PILNE ZAWIADOMIENIE DOTYCZĄCE BEZPIECZEŃSTWA

Znak wewn. GE Healthcare: FMI 32072

DOTYCZY: Systemy do fototerapii Giraffe Blue Spot PT Lite – moc światła może spaść poniżej zalecanej minimalnej mocy ze względu na wysuwanie włókien światłowodowych.

Nieprawidłowy/niezogniskowany wyjściowy obszar naświetlania

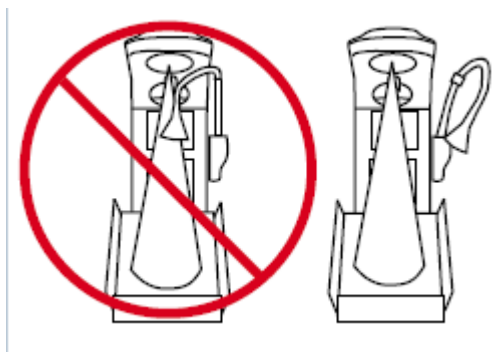
Działanie większej ilości ciepła może powodować, że przewód światłowodowy wysunie się poza otwór reflektora, przyczyniając się do rozmycia naświetlanego obszaru, skutkując obniżeniem mocy wyjściowej poniżej wartości $27 \mu\text{W}/\text{cm}^2/\text{nm}$, zgodnie z powyższym opisem. Poniższe fotografie

przedstawiają to zjawisko oraz mogą być wykorzystywane w połączeniu ze wskazaniem miernika bilirubiny BiliBlanket Meter II do rozpoznania jednostek o niskiej mocy naświetlania, spowodowanej ekspozycją na działanie wyższego poziomu ciepła.

Lampa znajduje się w odległości 38 cm (15 cali) materaca

Wyjściowy obszar naświetlania ma rozproszony niewyraźne krawędzie

Wyjściowy obszar naświetlania jest okręgiem o średnicy 40,6 – 48,2 cm (16 - 19 cali)

Rozmyty środek otoczony intensywnym pasmem

Należy wyłączyć z eksploatacji wszystkie urządzenia, w przypadku których stwierdzono natężenie napromieniowania mniejsze niż $27 \mu\text{W}/\text{cm}^2/\text{nm}$ oraz poczekać na bezpłatny zestaw, który firma GE Healthcare dostarczy użytkownikom wszystkich potencjalnie źle funkcjonujących urządzeń w celu ich skorygowania.
